部品製造部(コネクタ)

45F-04-010

不具合連絡書

8230-4966P2

略図(必要な場合のみ)

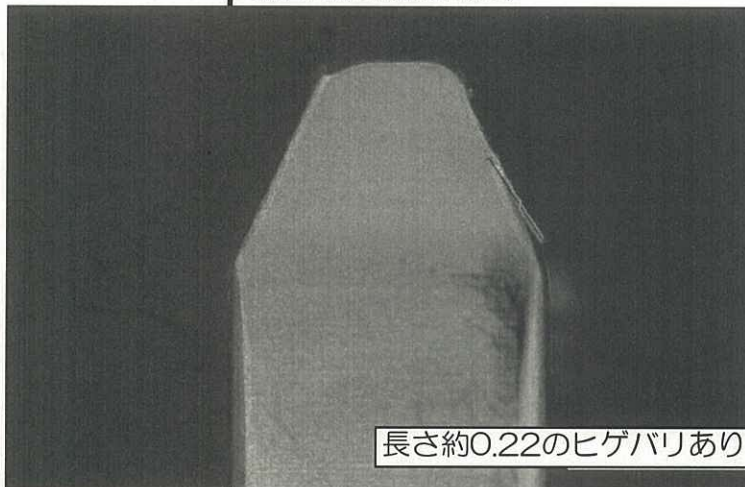
先端稜線部にヒゲバリあり。

長さ約0.22のヒゲバリあり

品質異常改善通知書発行 必要
